# Clinique Saint-Pierre - Site de Louvranges

La présente **note descriptive L** a pour objectif d'identifier de manière claire, simple et didactique tous les changements dans les textes, plans et schémas qui figurent dans les notes descriptives du dossier de demande de permis. Ces nouveaux documents remplacent ceux qui figurent dans les notes descriptives A à K.

## NOTE DESCRIPTIVE

# L.

#### MF.4 • Châssis, murs rideaux, portes et fenêtres

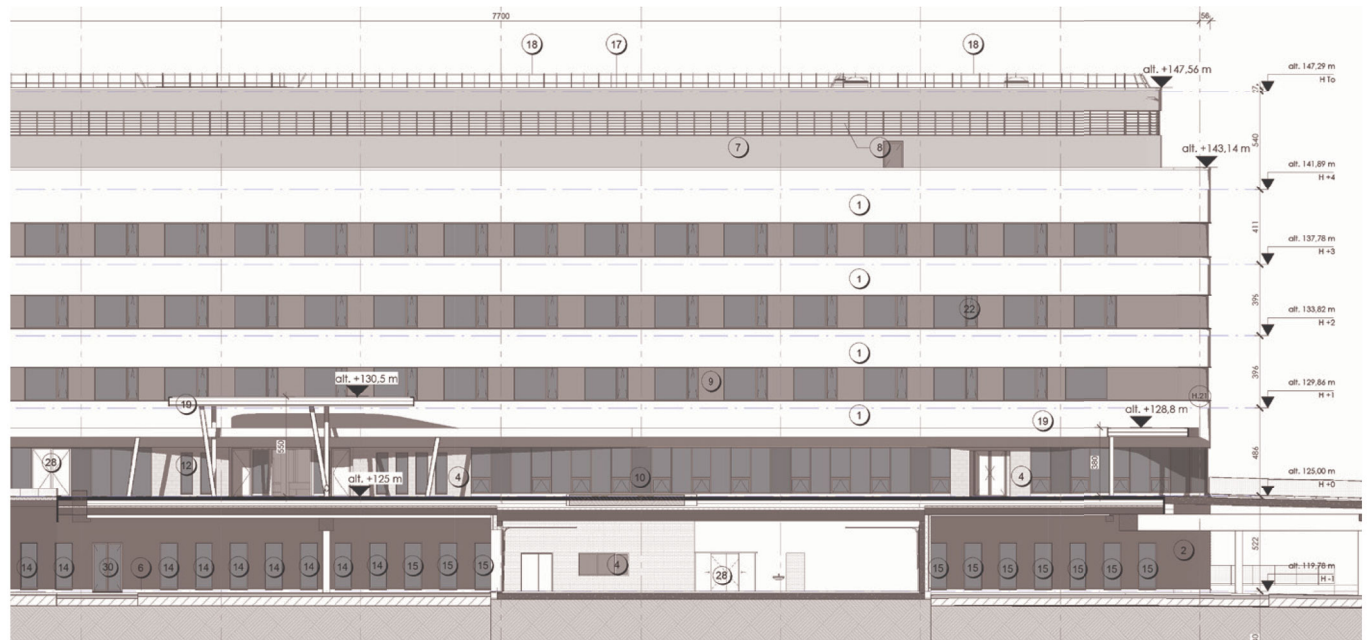
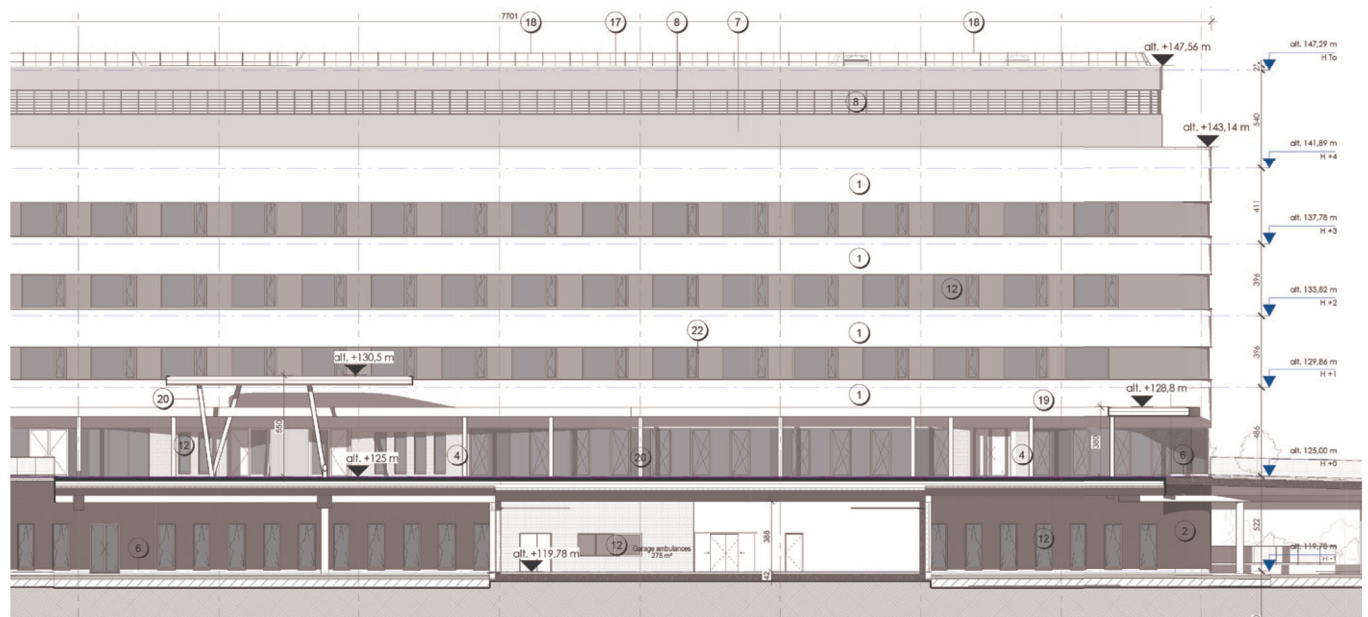
L'étude technique des éléments de menuiseries extérieures a mis en évidence les dimensions importantes des ouvrants du socle et du rez et le risque de détérioration dans le temps.

Les éléments ouvrants de trop grande taille ont donc été adaptés par intégration d'un principe d'un élément fixe et d'un élément ouvrant de taille réduite, en partie inférieure.

Des précisions ont été apportées par rapport à la localisation des différents types de vitrages (vision, opaques et PF/RF) en fonction de la réactualisation des plans liés à la programmation fonctionnelle des locaux et au compartimentage incendie.

Figure 3 : Implantation-type de revers d'eau et micro-rétentions aval

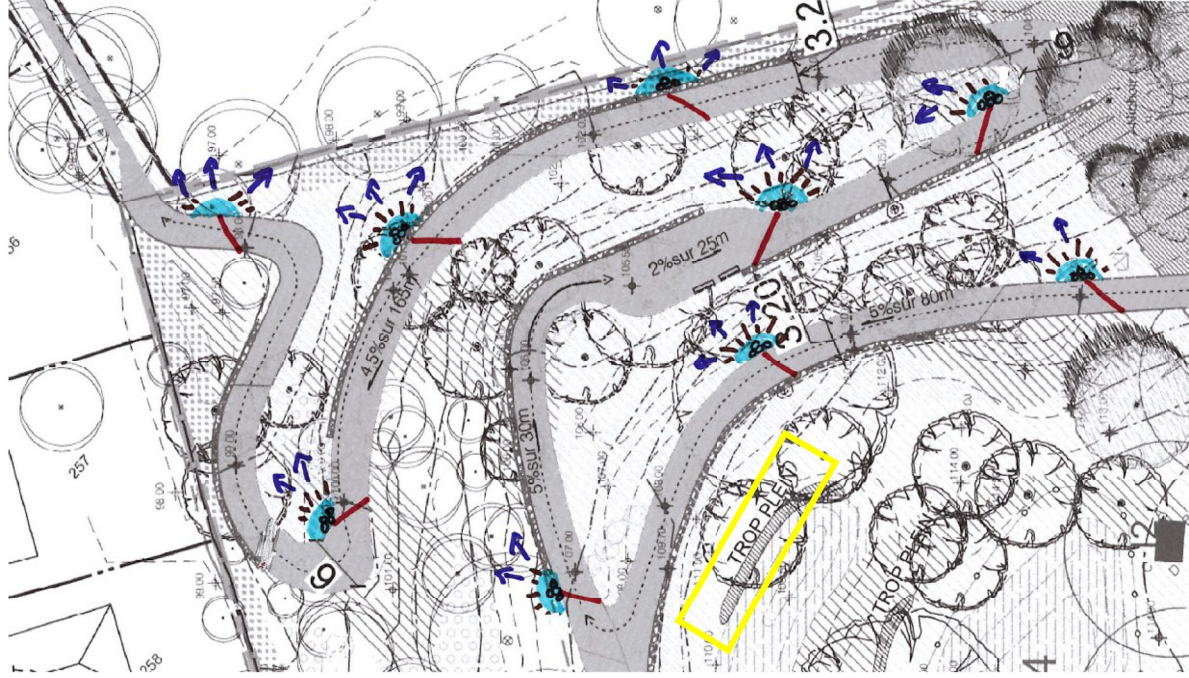
- Implantation du chemin (piéton et vélos) dans la zone la plus à l'aval du site, ayant actuellement fonction d'exutoire naturel vers la prairie en contrebas (hors site). Pour rappel, le trop-plein de la ZIT 2 (dernière "barrière" de rétention-infiltration en cas de débordement exceptionnel des rétentions du site) est prévu pour assurer un écoulement diffus vers l'exutoire. L'annexe 5 représentent l'implantation et des coupes dans le chemin au niveau de l'aval du site.

Des aménagements sont prévus pour éviter de reconstruire l'écoulement (y compris celui généré par le chemin, bien que ce dernier soit prévu en empiérement) : une série de revers d'eau seront implantés là où le chemin est en pente dans la zone. A l'aval de ces derniers de petites dépressions seront créées (avec empiérement), pour servir de (micro-)rétentions infiltrantes. Leurs berges assureront une diffusion du flux de l'eau en cas de débordement, voir la Figure 3.

**Figure 6 : Zone de panneaux solaires au milieu de la bretelle d'autoroute (les flèches représentent l'écoulement de l'eau en cas de débordement)**

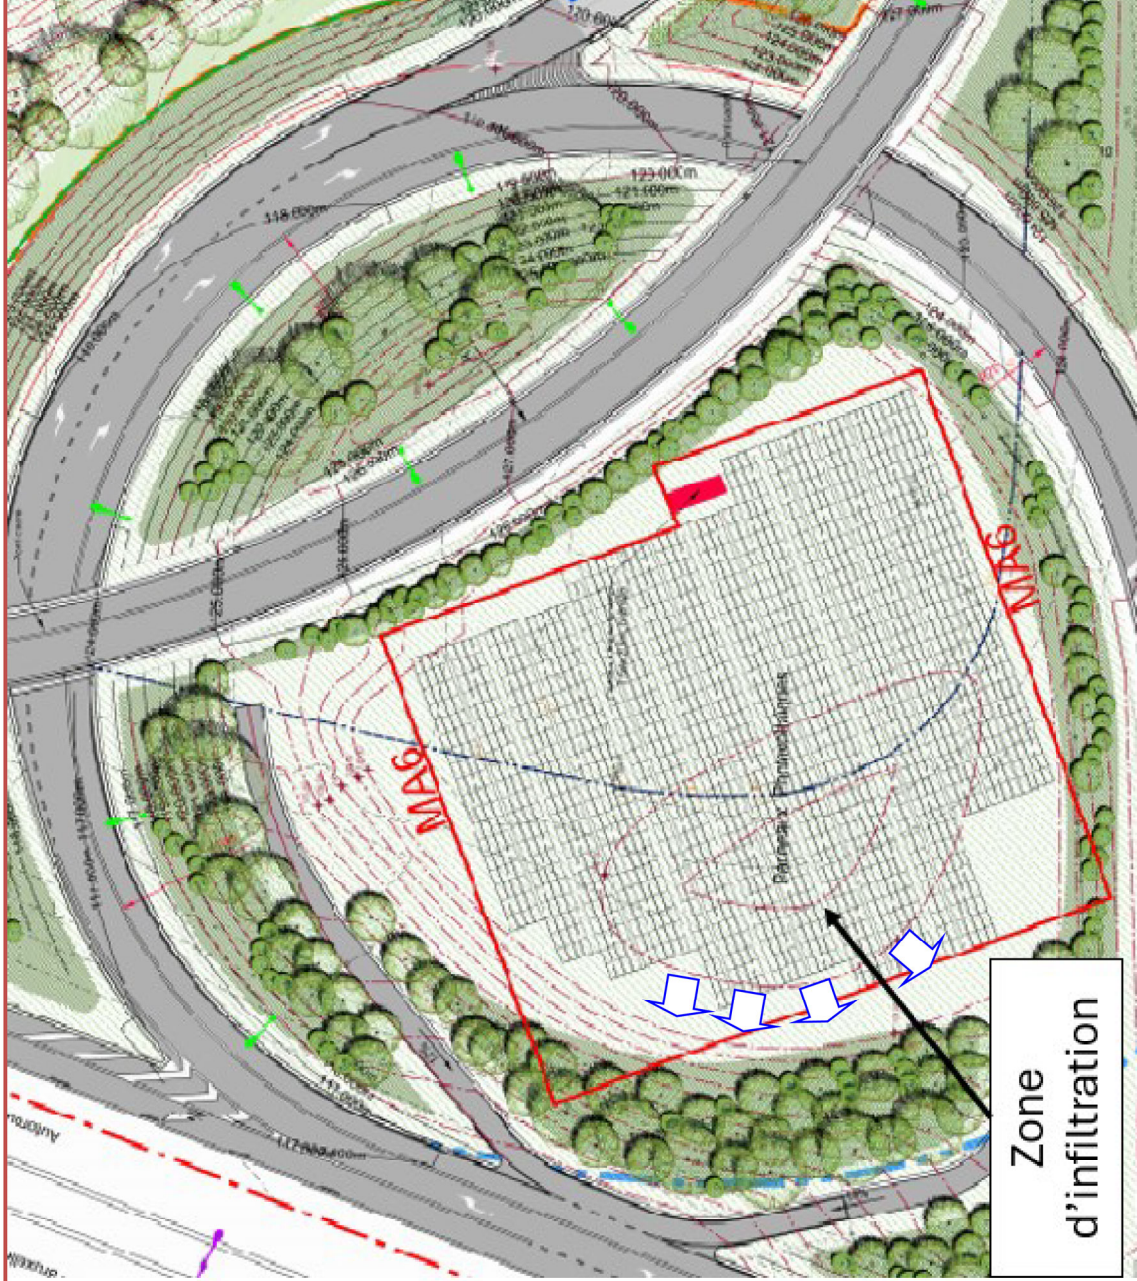
L'ouvrage est représenté en rouge pointillé dans le plan de la Figure 6 et une coupe Nord-Sud de l'ouvrage est présentée dans la figure ci-dessous (avec également le niveau du terrain existant).
